Mission régionale d'autorité environnementale
Grand Est

**Avis sur le projet de reconversion du site STELLANTIS
à STRASBOURG (67) porté par la Société par
actions simplifiée (SAS) STRASBOURG 1
(Aménagement d'un lotissement)**

n°MRAe 2024APGE154

Nom du pétitionnaire	Société par actions simplifiée (SAS) STRASBOURG 1
Commune	Strasbourg
Département	Bas-Rhin (67)
Objet de la demande	Projet de reconversion du site STELLANTIS (aménagement d'un lotissement)
Date de saisine de l'Autorité environnementale	30/10/24

Figure 2: plan de masse du projet

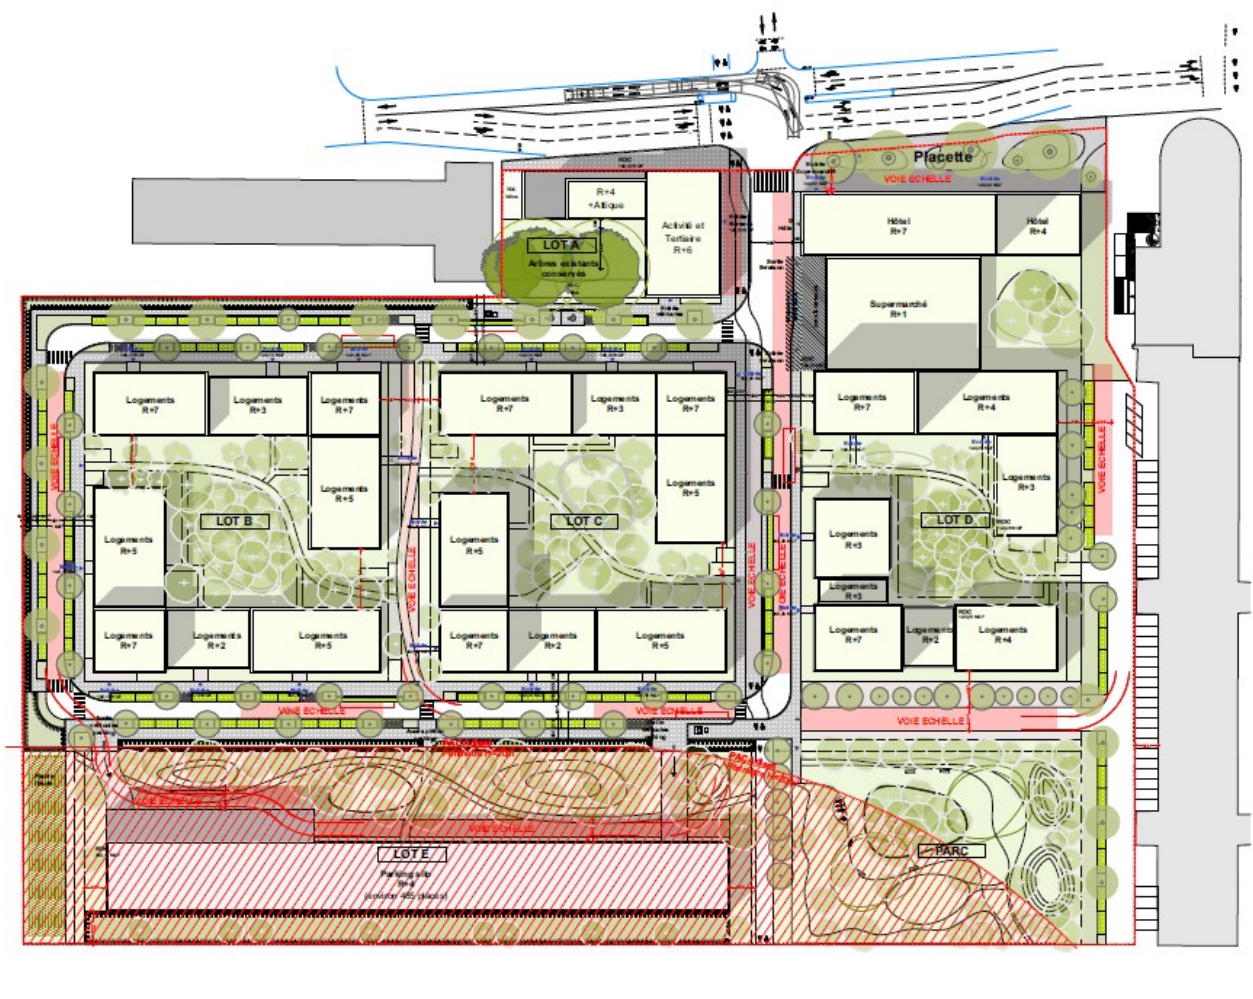
L'accès au site se fera par la rue du Maréchal Lefebvre, via un accès principal au nord du projet composé de 3 voies : une voie d'entrée, une voie de sortie gauche et une voie de sortie droite. Cet accès sera régi par un feu de signalisation implanté au niveau du carrefour avec la rue du Maréchal Lefebvre. Une voie pour modes doux piétons/cycles est également prévue depuis la rue du Maréchal Lefebvre vers le sud du site et vers l'avenue de Colmar en passant au sud de l'immeuble le Mathis (immeuble grisé à droite sur la figure 2 du présent avis – immeuble hors projet).

Le stationnement pour les voitures sera géré sur place via un parking silo de 485 places complété de 75 places en extérieur pour un total de 560 places de stationnement.

L'Ae relève l'absence d'indication dans le dossier le stationnement pour les vélos et **recommande de prévoir des stationnements dédiés aux vélos, sécurisés et répartis sur l'ensemble du projet.**
